**Avis délibéré en date du 9 avril 2020 de la Mission régionale d'autorité environnementale d'Île-de-France sur l'extension projetée dite « Gâtinais III » du parc éolien « Gâtinais I » à Arville (Seine-et-Marne) en implantant trois éoliennes supplémentaires aux six existantes**

*Avis délibéré de la MRAe Ile-de-France en date du 9 avril 2020 sur le projet de parc éolien Gâtinais I et son extension à Arville (77)*

Illustration 5: schéma d'un parc éolien (source : étude d'impact)

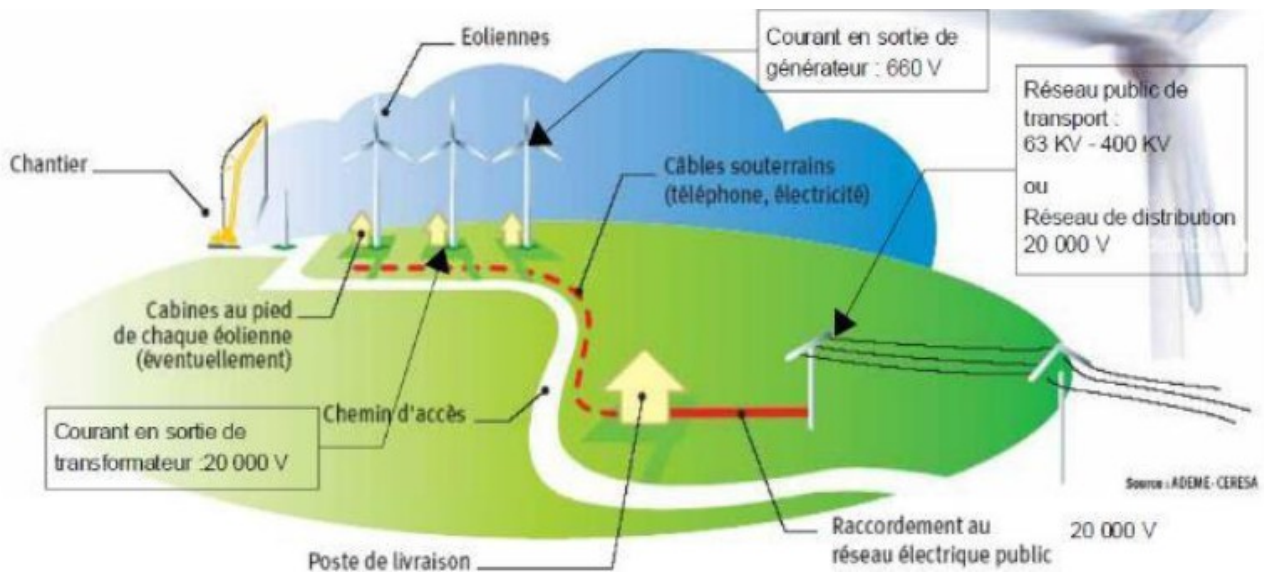
L'extension consiste en la réalisation de 3 éoliennes dans l'alignement du parc éolien existant (composé de 6 éoliennes alignées), d'un poste électrique, de lignes électriques souterraines de raccordement, ainsi que d'aménagements d'accès (renforcement d'environ 1km de chemin rural, création d'environ 0,6 km supplémentaires de voies d'accès). (Illustration 5).

Une ligne électrique de raccordement au réseau électrique public est également prévue mais sa conception ne sera précisée qu'après l'obtention du permis de construire. Pour la MRAe, cette composante du projet doit être appréhendée dans l'étude d'impact. (Illustration 5)

**La MRAe recommande de présenter le planning de réalisation du projet, et d'intégrer le volet du projet relatif au raccordement au réseau électrique public.**

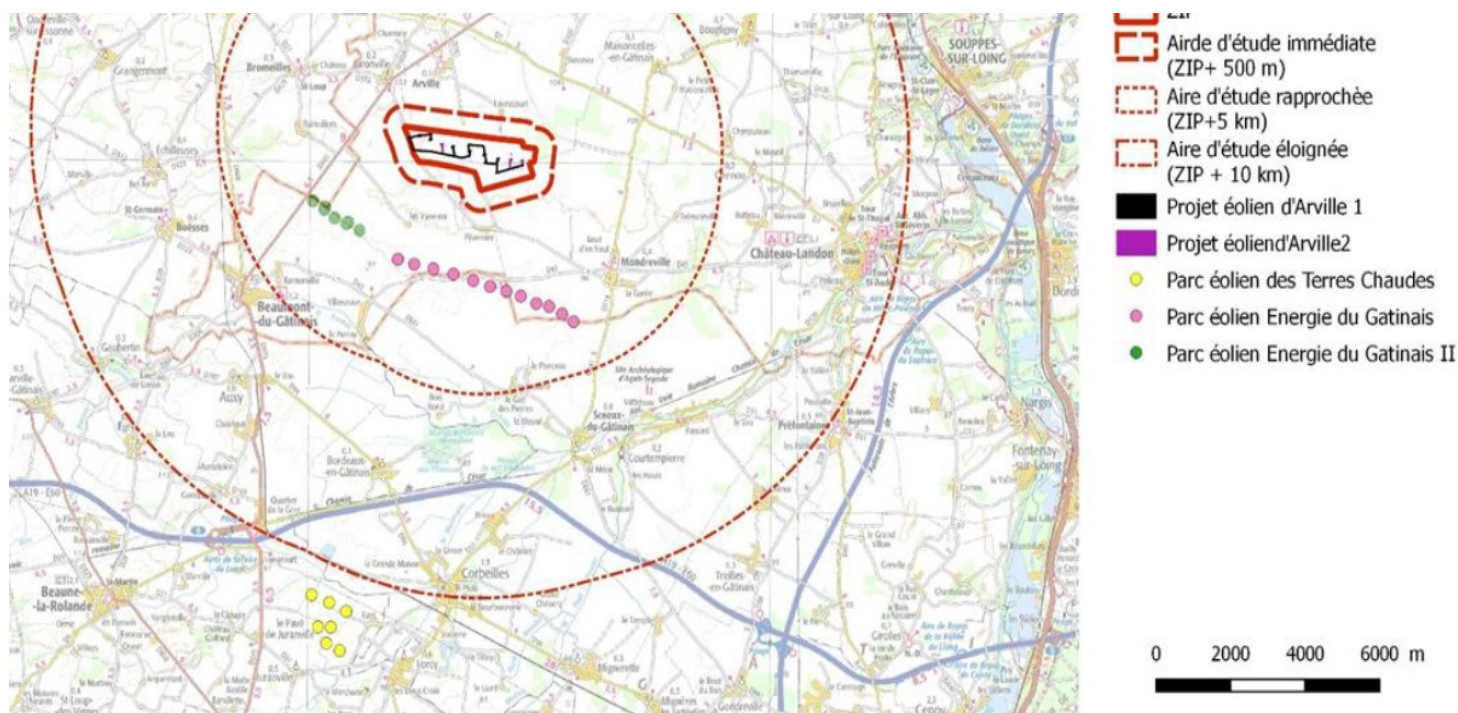
Outre le parc éolien « Gâtinais I », le projet s'implante à proximité de trois autres parcs éoliens existants ou en projet, susceptibles de cumul d'impacts (Illustration 7):

L'étude du cumul d'impacts ne prend pas en compte le projet « Énergie du Gâtinais II », autorisé en septembre 2019, ce qui peut conduire à une sous-estimation des émergences sonores cumulées<sup>23</sup>. Il convient donc de prendre en compte le bruit généré par ce projet dans les calculs d'émergences sonores cumulées et d'adapter le plan de bridage en conséquence.

Illustration 9: enjeux pour les oiseaux nicheurs (source : étude d'impact)

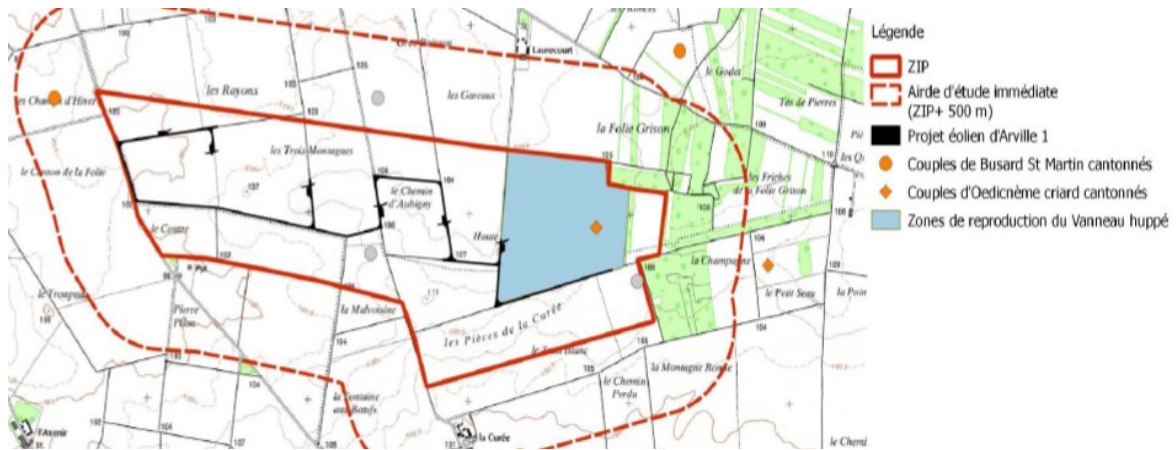
91 espèces d'oiseaux ont été observées sur la ZIP, ou sur les aires d'étude immédiate et rapprochée. Parmi ces espèces, 18 étaient en migration pré-nuptiale, 34 en migration post-nuptiale (en migration active ou en halte), 73 en période de nidification, et 45 en période d'hivernage. (Illustrations 9 et 10)

Néanmoins, la MRAe relève que les éoliennes E8 et E9 seront implantées à proximité quasi-immédiate de couples d'Œdicnème criard et dans la zone de reproduction du Vanneau huppé, et que l'éolienne E7 sera implantée dans la zone de dortoir du Busard Saint-Martin. Il conviendrait d'explicitier la manière dont les oiseaux nicheurs ou en hivernage (ainsi que les chauves-souris, voir ci après) ont été pris en compte dans le choix d'implantation des éoliennes. Par ailleurs, les surfaces aménagées s'étendront sur 1,3 hectare environ, auxquelles s'ajouteront lors des travaux environ 0,4 hectare d'aménagements temporaires<sup>8</sup>. Il conviendrait également de présenter l'impact de ces aménagements sur les espèces nicheuses.

- **d'expliciter la manière dont les enjeux relatifs aux oiseaux nicheurs et aux chauves-souris ont été pris en compte dans le choix d'implantation des éoliennes ;**
- **de présenter un bilan des impacts de la première tranche du projet (« Gâtinais I ») et le cas échéant d'approfondir l'analyse des effets cumulés des deux projets ;**
- **de définir et le cas échéant, encadrer les « impératifs majeurs » qui peuvent conduire à débiter les travaux de terrassement et de VRD pendant la période du 1er avril au 15 juillet.**

Illustration 11: Enjeux pour les chauves-souris (source : étude d'impact)

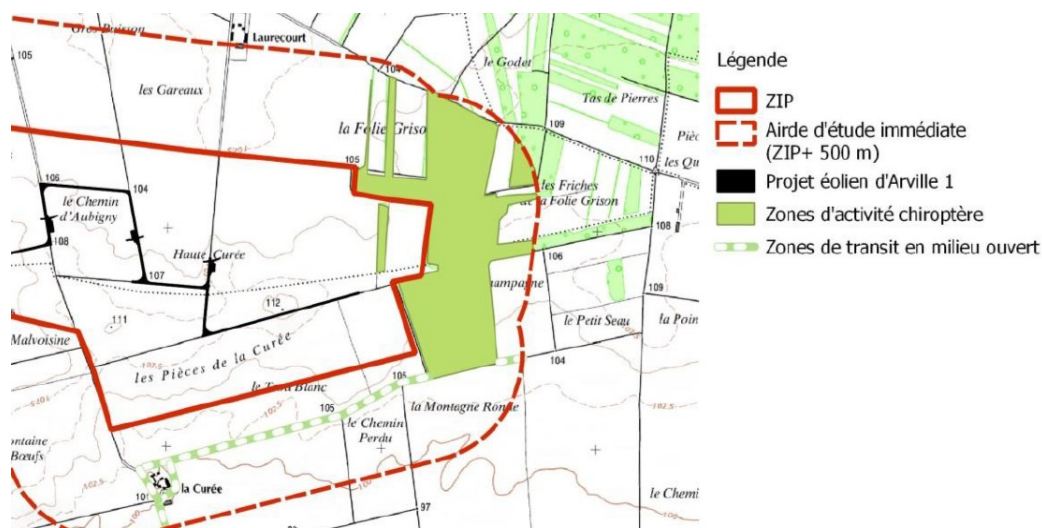
De manière générale, les éoliennes sont susceptibles de provoquer des collisions ou des « barotraumatismes » chez les chauves-souris. La sensibilité de ces espèces aux éoliennes dépend de leur niveau d'activité sur le site et ses abords, et de la proximité entre les habitats naturels qu'elles affectionnent particulièrement (boisement, haies) et les éoliennes (Illustration 11).

Compte-tenu de ces enjeux, un éloignement maximum des éoliennes par rapport aux haies et au boisement identifié à l'est du site a été recherché. Toutefois, selon l'étude d'impact, cet éloignement ne sera pas suffisant pour limiter les risques de collision avec l'éolienne implantée la plus à l'est, nommée E7 p. 223 et E9 p. 26 (il conviendrait pour plus de cohérence de lui attribuer le même nom dans l'ensemble de l'étude).

Illustration 14: émissions sonores spécifiques à l'extension projetée à 2 mètres du sol pour une vitesse de vent de 10 mètres /seconde (source : étude d'impact page 276)

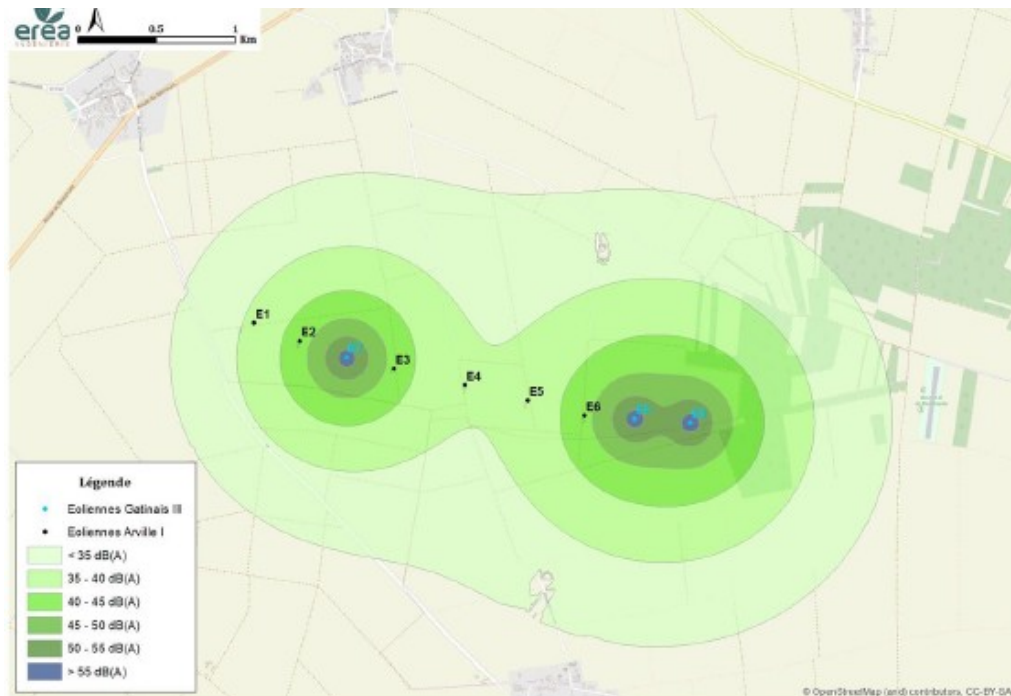
L'étude acoustique repose sur des mesures de bruit réalisées lors de trois vitesses de vent différentes (3, 4, 5 mètres par seconde), et sur une extrapolation aux autres classes de vent. Or, une extrapolation n'est possible que si au moins 4 classes de vitesses de vent ont été mesurées<sup>19</sup>. De plus, l'étude ne justifie pas l'emplacement des points de mesures retenus eu égard aux vents dominants moyens du secteur et aux impacts cumulés potentiels avec les parcs éoliens « Énergie du Gâtinais » I et II. (Illustration 14)

- **revoir la méthodologie utilisée pour caractériser l'état initial ;**
- **confirmer la mise en œuvre du plan de bridage de certaines éoliennes des parcs Gâtinais I et III ;**
- **préciser si une vérification des niveaux sonores a été réalisée dans un délai de six mois après la mise en service du parc « Gâtinais I », et le cas échéant de recalculer la modélisation acoustique sur ces résultats.**
